ASUNTO: Solicitud de prórroga al Convenio No. 1837 de 2025.

JUSTIFICACIÓN TÉCNICA PARA LA PRÓRROGA DEL CONVENIO

SOLICITUD DE MODIFICACIÓN Y/O ADICIÓN Y/O PRÓRROGA

Convenio No.1837 de fecha 23/04/2025, SECOP I.

Ilustración: Red en PVC de 4" proyectada en el mejoramiento y optimización de sistemas de distribución de agua potable, incluye zonificación, sectorización, subsectorización redes en barrios: Los Libertadores, Pablo Bello, El Jardín.

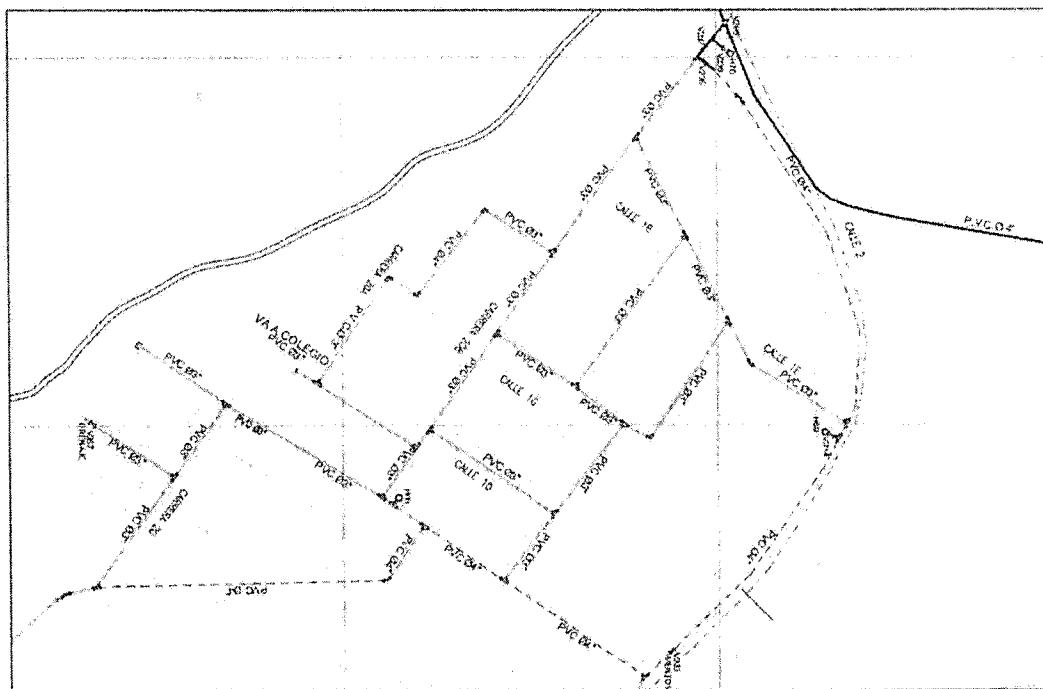
2.1 Cambio de diámetro de tubería (3" a 4") – Frente Pedro Pablo

Durante la ejecución se evidenció que el diámetro inicialmente proyectado de 3" resulta insuficiente para garantizar las condiciones óptimas de caudal y presión requeridas en el sector, especialmente considerando el crecimiento urbano y la demanda actual del servicio.

Por lo anterior, se determinó técnicamente viable y necesario incrementar el diámetro de la tubería a 4", lo cual implica mayores cantidades de obra, ajuste en accesorios hidráulicos, modificaciones en excavaciones y rellenos, así como en la logística constructiva. Esta modificación genera un impacto directo en el tiempo de ejecución, justificando la prórroga solicitada.

A nivel de la consultoría realizada para este tramo la tubería en PVC de 3" cumple de forma individual, pero a nivel de articulación con la sectorización, las unificaciones y el análisis general de la empresa se debe realizar el ajuste para realizar dicho tramo en tubería PVC de 4".

Ilustración. Red de alcantarillado actual tramo De La Carrera 8c Entre Calles 16a Y 17a – Barrio Santa Fe.

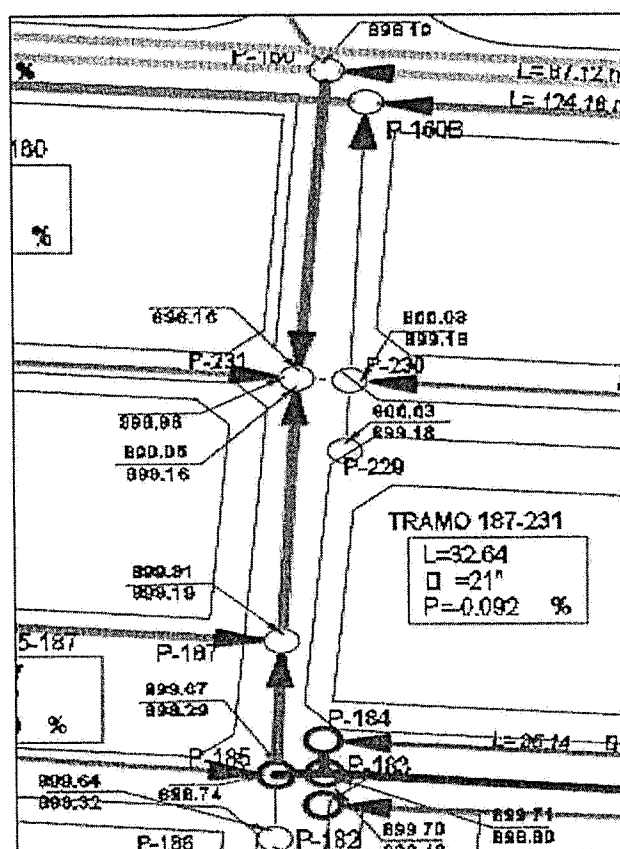
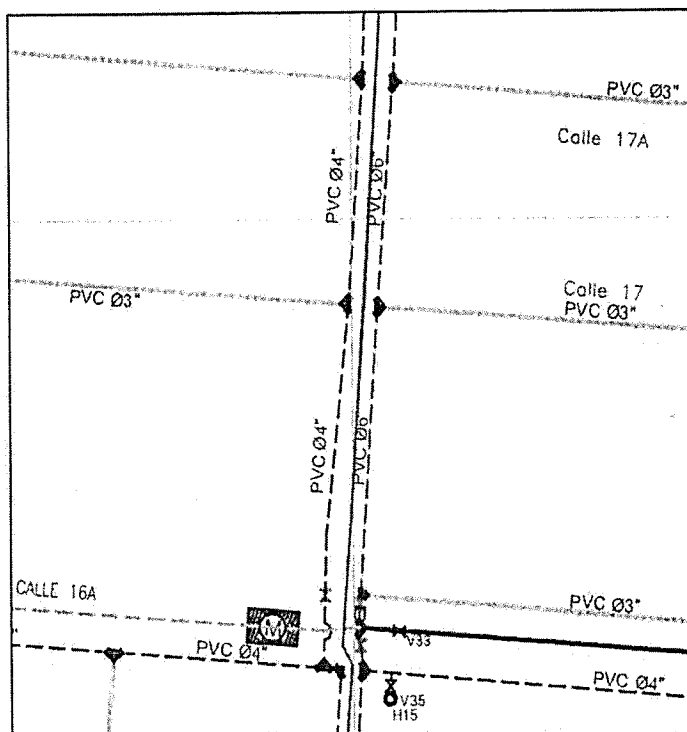
3.3 Inclusión Del Tramo De La Carrera 8c Entre Calles 16a Y 17a – Barrio Santa Fe.

De acuerdo a los avances de la consultoría No. 064-2026 que viene adelantando la empresa y que tiene como uno de sus puntos de estudio este sector, se propone la inclusión de este tramo al ser colindante con la intervención que se viene realizando actualmente en el alcance del contrato.

Ilustración: Red en PVC de 4" proyectada en el mejoramiento y optimización de sistemas de distribución de agua potable, incluye zonificación, sectorización, subsectorización redes en barrios: Los Libertadores, Pablo Bello, El Jardín.

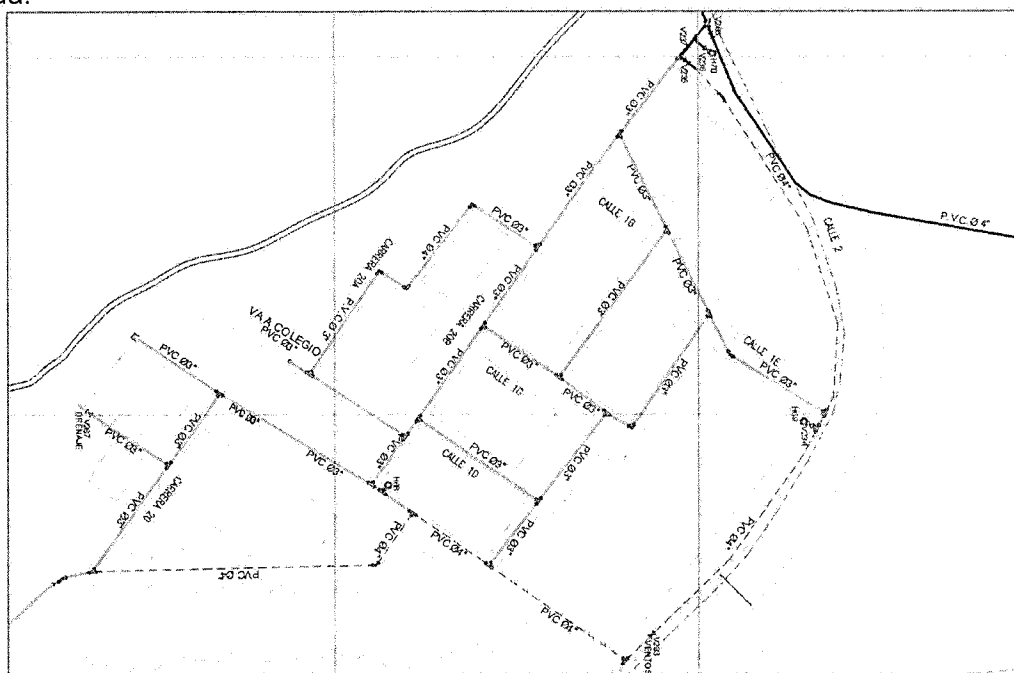
Cambio de diámetro de tubería (3" a 4") – Frente Pedro Pablo

Durante la ejecución se evidenció que el diámetro inicialmente proyectado de 3" resulta insuficiente para garantizar las condiciones óptimas de caudal y presión requeridas en el sector, especialmente considerando el crecimiento urbano y la demanda actual del servicio.

Por lo anterior, se determinó técnicamente viable y necesario incrementar el diámetro de la tubería a 4", lo cual implica mayores cantidades de obra, ajuste en accesorios hidráulicos,

modificaciones en excavaciones y rellenos, así como en la logística constructiva. Esta modificación genera un impacto directo en el tiempo de ejecución, justificando la prórroga solicitada.

A nivel de la consultoría realizada para este tramo la tubería en PVC de 3" cumple de forma individual, pero a nivel de articulación con la sectorización, las unificaciones y el análisis general de la empresa se debe realizar el ajuste para realizar dicho tramo en tubería PVC de 4".

Ilustración. Red de alcantarillado actual tramo De La Carrera 8c Entre Calles 16a Y 17a – Barrio Santa Fe.

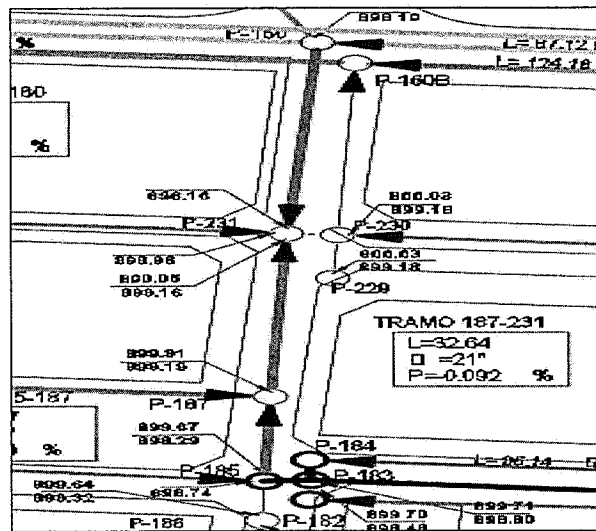
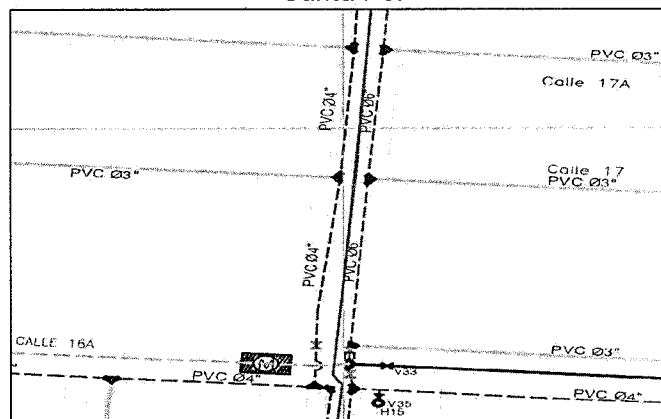
Inclusión Del Tramo De La Carrera 8c Entre Calles 16a Y 17a – Barrio Santa Fe.

De acuerdo a los avances de la consultoría No. 064-2026 que viene adelantando la empresa y que tiene como uno de sus puntos de estudio este sector, se propone la inclusión de este tramo al ser colindante con la intervención que se viene realizando actualmente en el alcance del contrato.
